主題視察報告
核四廠土木結構施工品質查證

行政院原子能委員會核能管制處
中華民國九十四年十一月十六日

核四廠土木結構施工品質查證

Figure 3

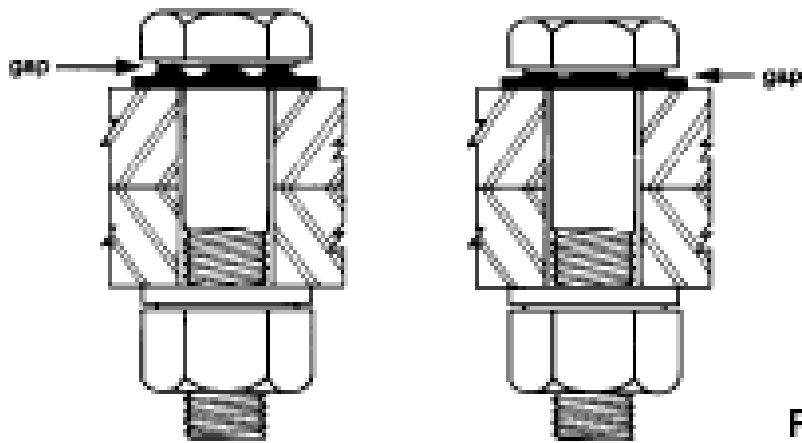
- 1.A325 及 A490 高強度螺栓並未依 RCSC 規範規定進行 DTI 拉力驗證試驗。
- 2.經本會要求檢討改善後，施工處已針對已使用之 ψ 7/8 吋 A325 螺栓及 ψ 1-1/8 吋 A490 螺栓依 RCSR 規範每種尺寸取 3 組樣體試驗，每組係依各自螺栓搭配 ASTM F959 的 DTI 指示器及 ASTM F436 的 Washer 組裝，試驗結果每種尺寸各完成四組合格樣體試驗。
- 3.本項 DTI 拉力驗證試驗主要在驗證使用 DTI 指示型墊片安裝的螺栓，可承受大於 RCSC 規定 1.05 倍規範值 (Minimum tensile strength)，而依 DTI 於 ASTM F959 Table II 規定，有熱鍍鋅或塗環氧樹脂之 DTI，採用 0.005 吋厚間隙規 (Feeler Gage) 檢測，否則採用 0.015 吋厚間隙規檢測，檢測時需半數以上之 DTI 間隙 (Gap) 無法插入，以證明其鎖緊程度。(如圖七)

4. 驗證試驗結果 $\psi 7/8$ 吋 A325 螺栓完成 4 組合格試驗前有 3 組失敗案例（未列於試驗報告中）； $\psi 1-1/8$ 吋 A490 螺栓的試驗則無試驗失敗情形。
5. 在 A325 螺栓試驗四組成功試驗數據中，其 DTI 有 5 個 Gap 使用 0.015 吋厚間隙規，有 2 個 3 孔插入 2 個 2 孔插入，表示驗證試驗後平均結果尚未達施工安裝的 3 孔不能插入的要求。
6. 但施加的驗證載重為最小拉力強度的 1.05 倍，接近降服強度的 0.9 倍，破壞強度的 0.8 倍，由此推論現場施作之螺栓，將承受大於最小拉力強度的 1.05 倍。
7. 查證時部份已現場安裝之 A325 螺栓誤以機械鍍鋅為熱鍍鋅而以 0.005 吋厚間隙規檢測，因此這些已安裝之 A325 螺栓恐又較前項推測承受更高之拉應力。
8. 檢討其取樣試驗之取樣作業方式，其抽樣方式係忽略失敗案例，直到成功試驗之試驗組數符合頻率為止，亦不符合抽樣試驗要求。
9. 同樣的在 A490 螺栓方面雖無試驗失敗及現場安裝亦採用 0.015 吋厚間隙規檢測與試驗時一致，但其 DTI 為 7 孔，有 1 組 3 孔插入、2 組 4 孔插入及 1 組 6 孔插入，明顯低於 7 孔需 4 孔不能插入（即最多 3 孔插入），亦可推測現場 A490 螺栓將承受高於驗證試驗時之拉應力。

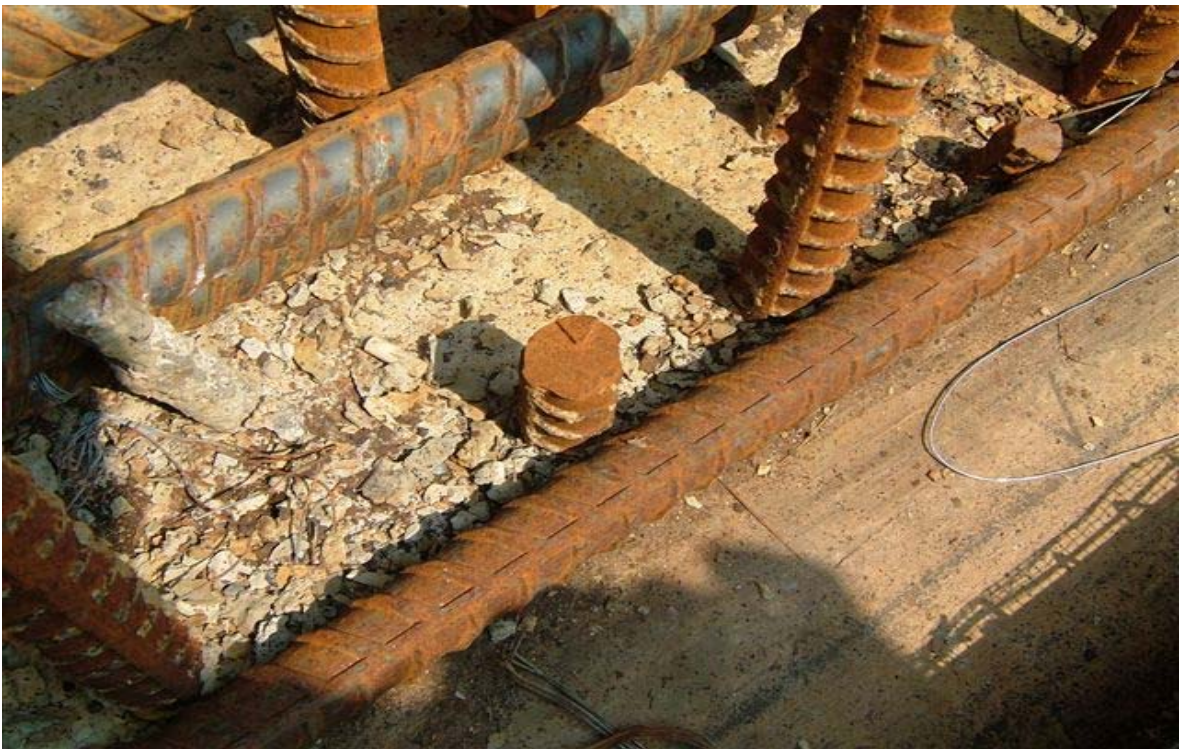
今年 7 月 18 日海棠颱風過境，造成一號機汽機廠房 EL12300mm 樓版東側外牆 OW-6、7、8 區域鋼筋倒塌受損(如圖八)，施工處隨即會同核技處、核安處品保小組、SEO 小組、石威公司及新亞建設等單位於 7 月 22 日召開海棠颱風災損的現場會勘，經會勘後結論。

1.鋼筋變形彎曲的曲率半徑 $R > 9m$ 者，依 ACI 318-95 R7.3.2 節規定，以冷彎方式扶正、拉直即可。

2. $R < 9m$ 者，需先紀錄其 R 值，以冷彎方式拉直，再取樣送試驗單位證實必須符合以下要求。
